改善箇所説明図

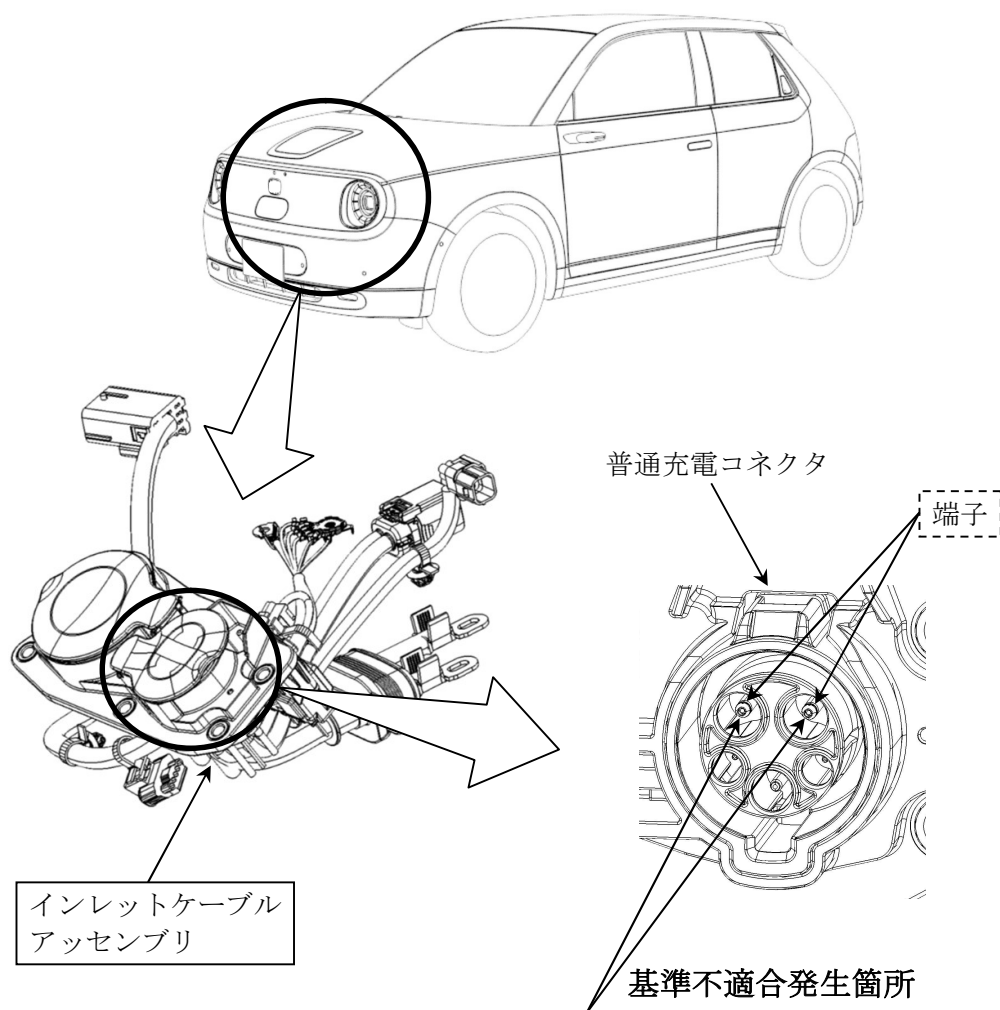
電動機用電源装置において、普通充電コネクタの製造工程が不適切なため、当該コネクタに異品の端子を組付けたものがある。そのため、充電時に端子が接触不良となり、普通充電ができなくなるおそれがある。また、端子の先端部が保護されていないことから保安基準に適合しない。

全車両、普通充電コネクタの端子を点検し、異品の端子が組付けられている場合は、インレットケーブルアッセンブリを良品と交換する。
